# 柏崎刈羽原発 6号機 制御棒のトラブル

原子力規制を監視する市民の会

## 6号機における燃料装荷後の健全性確認について

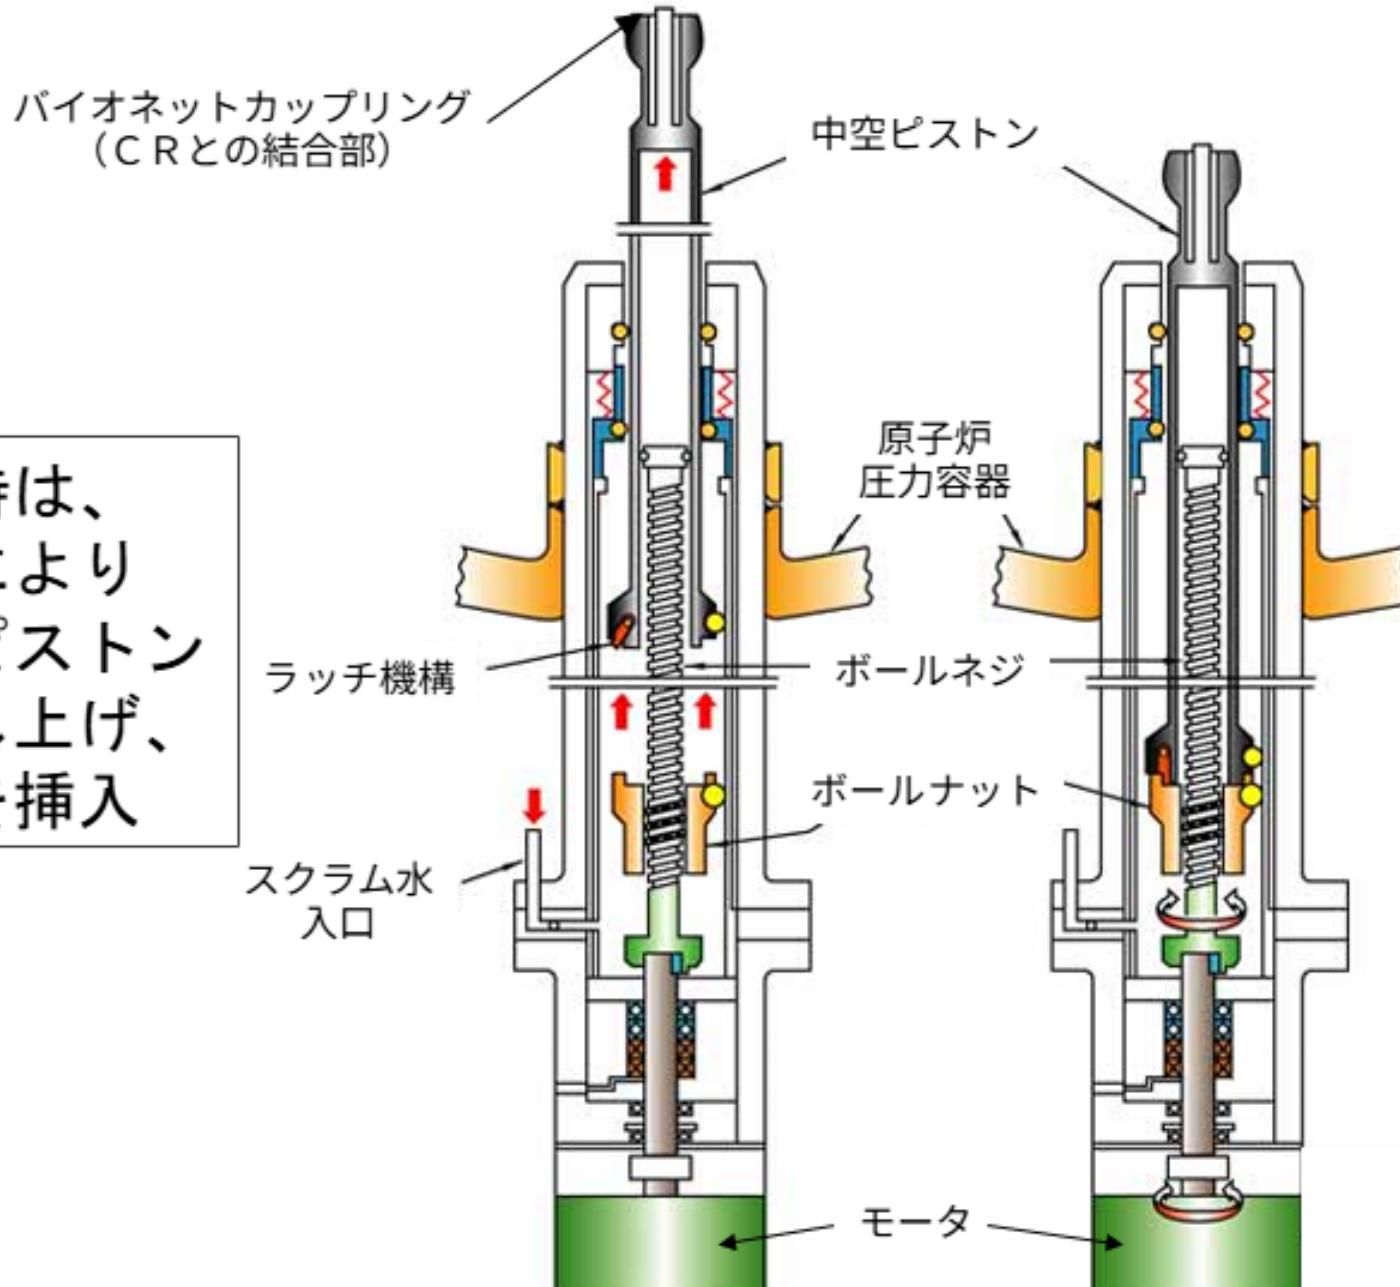
- 原子力規制庁の現地検査官が事業者から受けた説明は次のとおりです。
  - ・事業者が 2025 年 10 月 9 日に公開した資料にもあるとおり、通常の制御棒駆動機構におけるスクラム試験では、制御棒が全挿入されたことを確認後、制御棒駆動機構の中空ピストンとボールナットはしっかりと接合し、中空ピストンのラッチ機構は正しく収納された状態で引抜かれています。
  - ・一方で今回の事象では、ローラーの動きが固く、中空ピストンとボールナットがしっかりと接合しなかったことで、制御棒をほぼ全挿入位置で保持するためのラッチ機構が作動し、ラッチにあるローラがガイドチューブに引っ掛かり、中空ピストンとボールナットが分離を引き起こしたため、当該不具合が生じたと、事業者は推定しております。

## ◆トラブルの直接の原因(契機)は2つ?

- ・ラッチがボールナットにしっかりと収まっていなかった
- ・ローラーの動きが固くガイドチューブに引っ掛けた

## ◆原因は解明されたのか?

- ・なぜラッチがボールナットにしっかりと収まっていなかったのか
- ・なぜローラーの動きが固くなっていたのか
- ・引抜きだけでなく挿入もできなくなっこことの問題
- ・当該の1本だけなのか
- ・5月の全数の引抜き挿入試験で問題がなかったのはなぜか
